RESOLUCIÓN N° 002092 (24 SEP. 2024)

“Por la cual se resuelven unos recursos de reposición interpuestos en contra de la Resolución 1351 del 5 de julio de 2024 y se toman otras determinaciones”

Por medio de la Resolución 1351 del 5 de julio de 2024, esta Autoridad Nacional autorizó la modificación de la Licencia Ambiental otorgada mediante Resolución 1326 del 05 de agosto de 2020 (modificación 1 de la Licencia Ambiental del proyecto UPME 01 de 2013 (Soacha – Tequendama).

Figura 1 Ubicación de la plaza de tendido 2 sobre la unidad de cobertura de otros cultivos transitorios

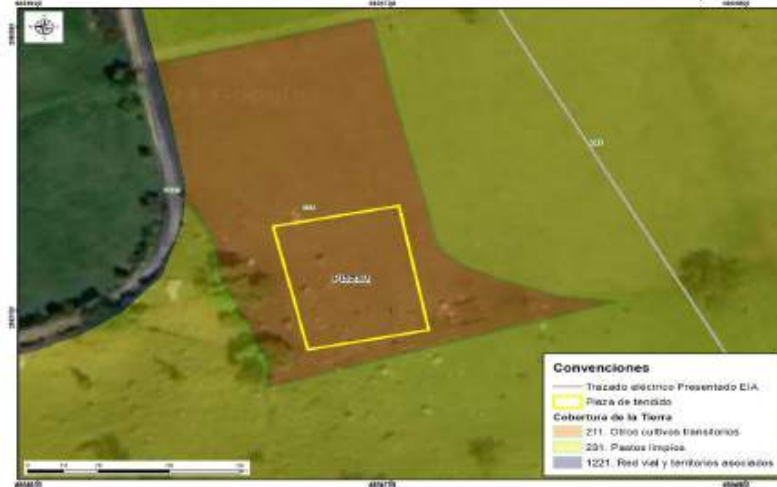
Conforme lo establecido en la zonificación del DMI, adoptada en la Resolución 1596 del 2 de junio de 2006, la plaza de tendido 2 se ubica dentro en una zona de producción y subzona agroforestal sostenible y una zona de protección absoluta. No obstante, tal y como se referenció en el complemento al EIA, dicha área se encuentra dentro de una cobertura de cultivos transitorios (Ver Figura 1 y Fotografía 1), razón por la cual, no es necesario realizar mantenimiento tipo rocería o aprovechamiento forestal. Al no realizarse estas intervenciones no se afectarán los valores de conservación de estas zonas establecidos en la zonificación del área protegida, según se observan en las siguientes imágenes:

Figura 3 Coberturas Plaza de tendido 9

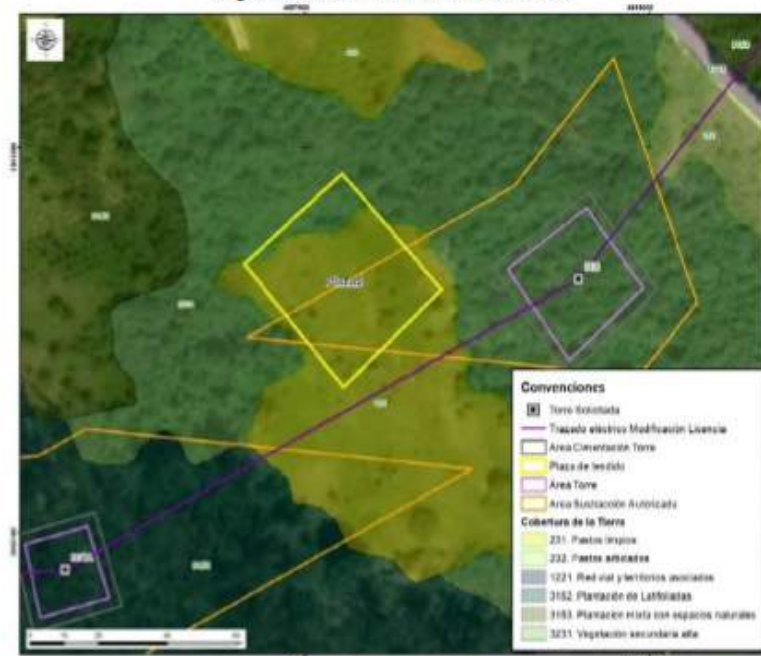
En consecuencia, el acceso Acc-307A-PT98 es necesario para acceder a la plaza con el fin de ejecutar las maniobras que hacen parte de la actividad del tendido. Con relación al argumento de ANLA de que el acceso se encuentra en un área no sustraída nos pronunciaremos más adelante en las consideraciones del acceso 307A-PT98.

En las siguientes figuras se presenta la cobertura actual de la plaza de tendido y el área donde se localiza:

Figura Cobertura Acc-306

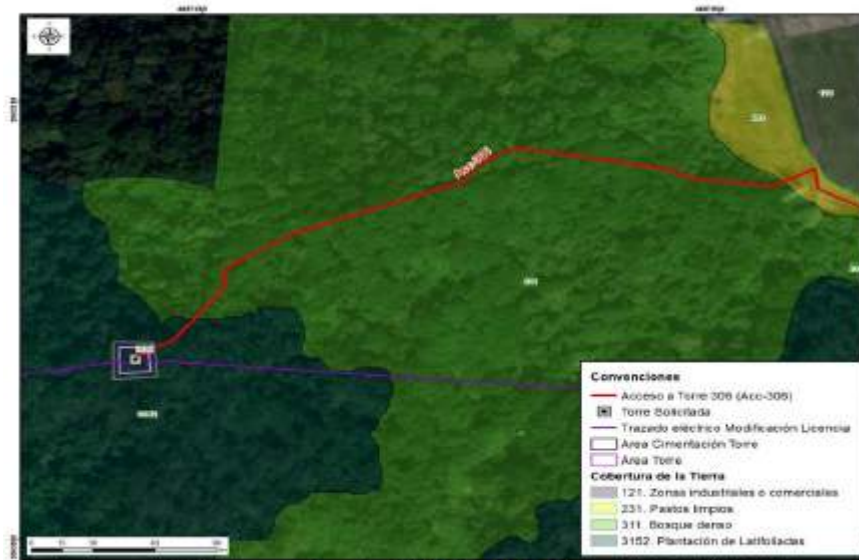
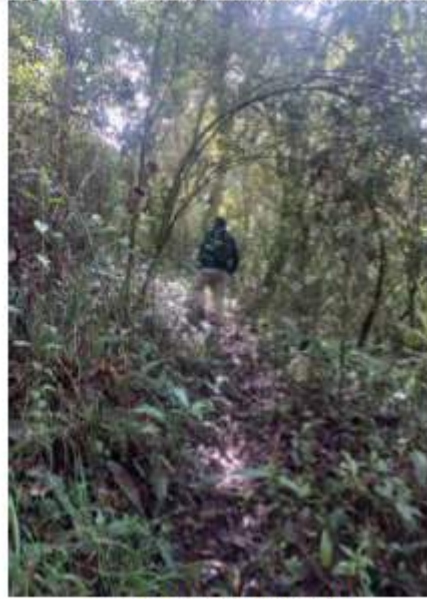
cobertura de bosque denso y de plantación latifoliadas que permite llegar al sitio de torre 306, tal y como se observa en las siguientes figuras.

Cabe aclarar, que para los accesos que no son carreteables como senderos, caminos y zonas de pastos dentro de los predios, se realizará el acceso de forma peatonal y se utilizarán semovientes, en caso de ser necesario, para el transporte de material y equipos, acorde con lo mencionado en la página 14 del capítulo 3. Descripción del proyecto del complemento de EIA.

Respecto a lo señalado por ANLA frente a la discrepancia entre lo mencionado en el capítulo 3 del complemento del EIA y lo presentado en el MAG sobre la rocería planteada, se aclara que no se realizarán actividades de mantenimiento tipo rocería, teniendo en cuenta las características mencionadas anteriormente y, por lo tanto, parte del acceso no se incluyó en la capa “área proyecto” del MAG y, por lo tanto, parte del acceso no se incluyó en la capa “área proyecto” del MAG. Por lo anterior, se aclara que la diferencia advertida por la autoridad obedece a un error involuntario con lo presentado en el MAG.

Figura 12 Ingreso Acc-307 a torre 307

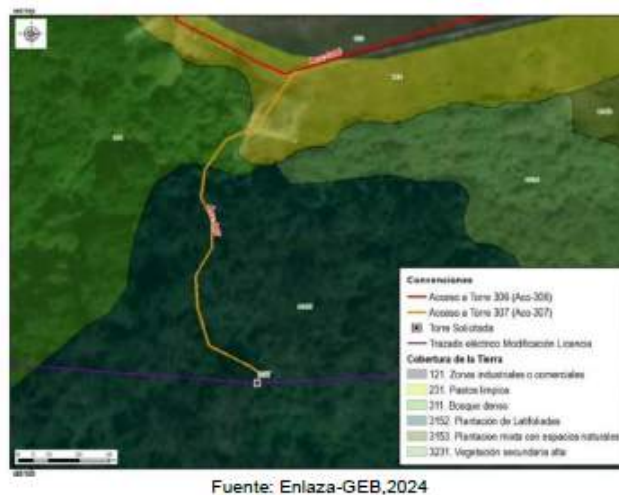
Para llegar al ingreso al acceso acc-307 se inicia en el carreteable privado de la subestación acc-306 por aproximadamente 110 m, el cual se ubica sobre una cobertura de zonas industriales o comerciales. Posteriormente, se continua sobre un camino con cobertura de pastos limpios, bordeando el cerramiento de la subestación por aproximadamente 300 m km hasta llegar al ingreso del acceso acc-307 correspondiente al sendero existente de cobertura de bosque denso y de plantación latifoliadas por aproximadamente 130.49 m hasta llegar al sitio de la torre 307, como se observa en las figuras 1

Respecto a la discrepancia entre lo mencionado en el capítulo 3 del complemento del EIA y lo presentado en el MAG sobre la rocería planteada, se aclara que no se realizarán actividades de mantenimiento tipo rocería, teniendo en cuenta las características mencionadas anteriormente, por lo tanto, la diferencia obedeció a un error involuntario.

Figura 26 Coberturas Acc-310

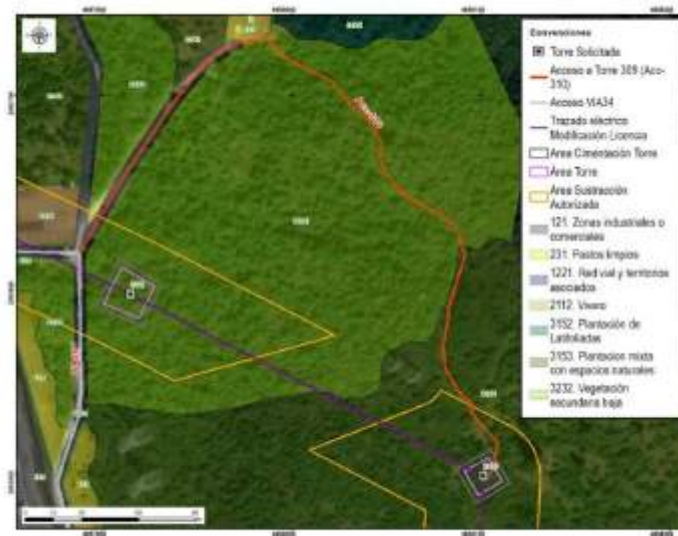
De acuerdo con las condiciones del acceso, es relevante aclarar a la autoridad que este no requiere solicitud de permiso de aprovechamiento forestal. Al respecto, se considera técnicamente que el acceso sendero está intervenido del Bosque Renace, aspecto que no hace necesario realizar mantenimientos tipo rocería como tampoco aprovechamiento forestal para este tramo. Sin embargo, los últimos 40 metros del acceso proyectado para llegar al sitio de torre se encuentra en cobertura de plantación mixta con espacios naturales en los cuales se requiere actividades de rocería para el ingreso de materiales y equipos para la construcción de la torre, como se mencionó en la tabla 3-8 Descripción de accesos a sitios de torre del complemento del EIA.

Figura 31 **Acc-311 en la zonificación y sub-zonificación del DMI**

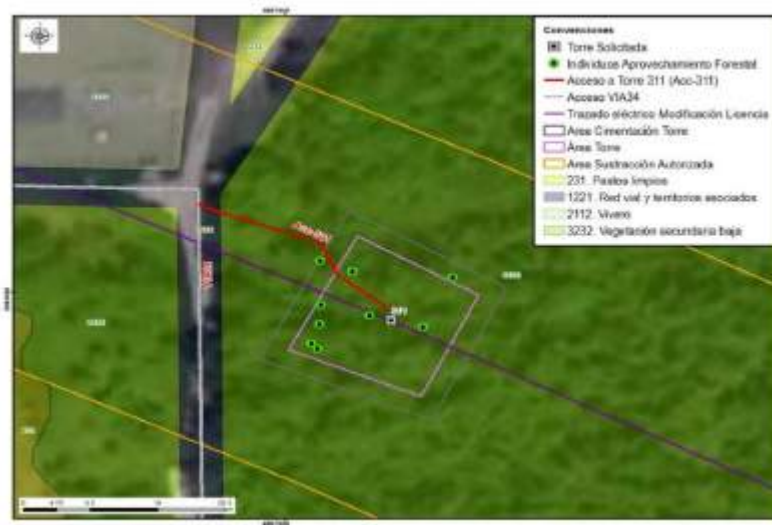
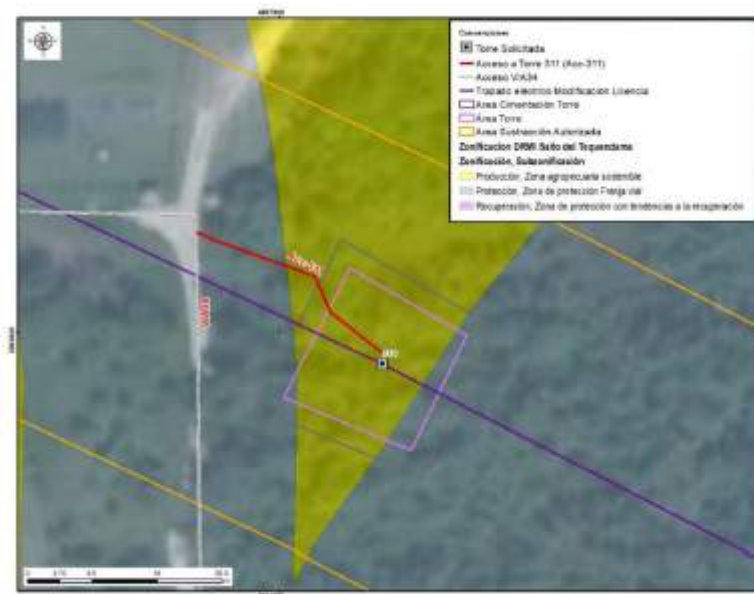
Respecto a lo mencionado por ANLA en sus argumentos en cuanto a la discrepancia entre lo evidenciado en la visita de evaluación y lo presentado en el MAG sobre la rocería planteada, se aclara que se realizarán actividades de mantenimiento tipo rocería, teniendo en cuenta las características mencionadas anteriormente y, por lo tanto, se considera que se presenta consistencia con lo reportado en el MAG. Al respecto, es pertinente aclarar que

Figura 34 Acc-312 en la zonificación y sub-zonificación del DMI

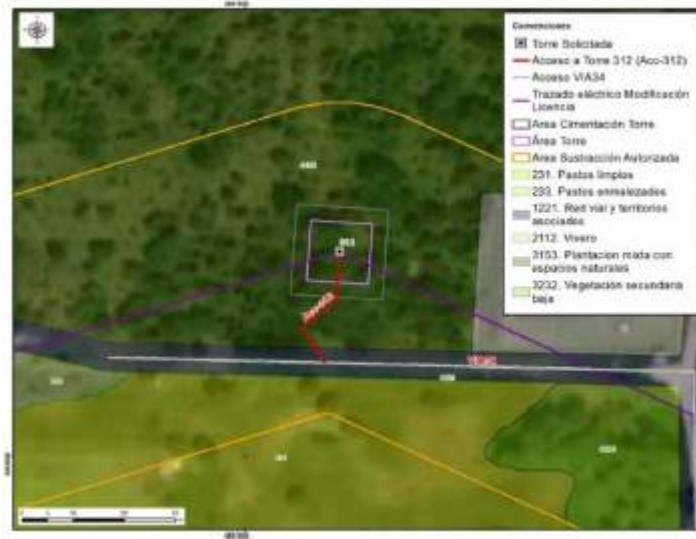
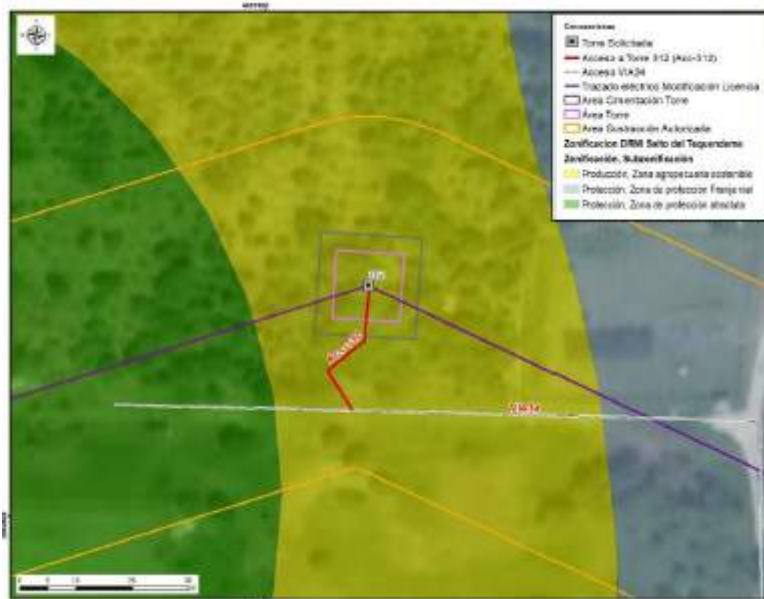
El camino/sendero ACC-312 se encuentra sobre cobertura de plantación mixta con espacios naturales, en el cual no es necesario tramitar el permiso de aprovechamiento forestal. Por el tipo de cobertura, tampoco se requieren actividades de mantenimiento tipo rocería, pues las características de la vegetación del acceso y el ingreso de los materiales y equipos para la construcción y montaje de la torre 312 se realizará de manera peatonal, como se menciona en la tabla 3-8 Descripción de accesos a sitios de torre del capítulo 3. Descripción del proyecto del complemento del EIA. Asimismo, la longitud es de aproximadamente 26.50m hasta el sitio de torre, razón por la cual, no se justifica un

Adicionalmente, el camino/sendero se encuentra en zona de producción y subzona de agropecuaria sostenible acorde con lo establecido en la zonificación del DMI, adoptada en la Resolución 1596 del 2 de junio de 2006, por lo tanto, las actividades de construcción y el uso del acceso son puntuales sin que se generen impactos dentro de los objetos, usos, zonificación y valor de conservación del área protegida asociada al DMI de los Recursos Naturales Sector Salto del Tequendama – Cerro de Manjui, tal y como se evidencia en la siguiente figura.

Respecto a lo señalado por ANLA frente a la discrepancia entre lo mencionado en el capítulo 3 del complemento del EIA sobre la rocería planteada y lo presentado en el MAG, se aclara que por las características del terreno mencionadas anteriormente no se realizarán actividades de mantenimiento tipo rocería. Por lo tanto, la diferencia advertida por la autoridad obedece a un error involuntario consignado en el MAG.

Figura 1 Área de influencia total para el proyecto

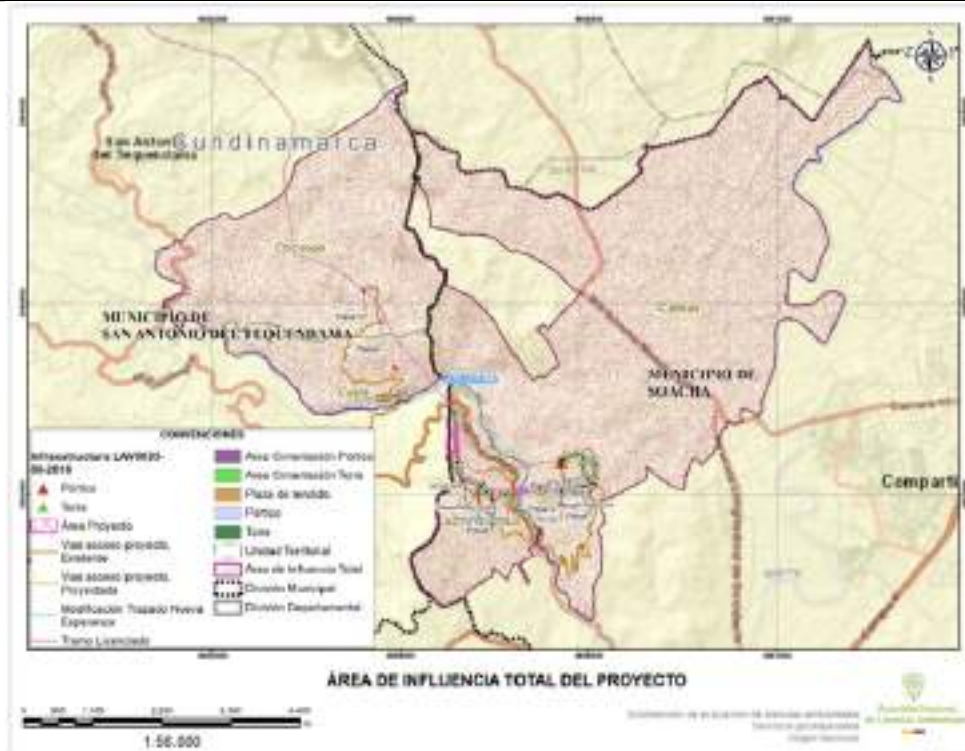
Frente a lo expuesto el Equipo Evaluador Ambiental de la ANLA, realizó la verificación de la información considerada en el concepto técnico 4703 del 05 de julio de 2024 que sirvió de sustento para emitir la Resolución 1351 del 5 de julio de 2024, en el cual señala que el área de influencia total del proyecto incorpora las Veredas San Francisco y Canoas en jurisdicción del municipio de Soacha; y veredas Cúcio y Chicaque en el municipio de San Antonio del Tequendama, como se presenta en la siguiente figura:
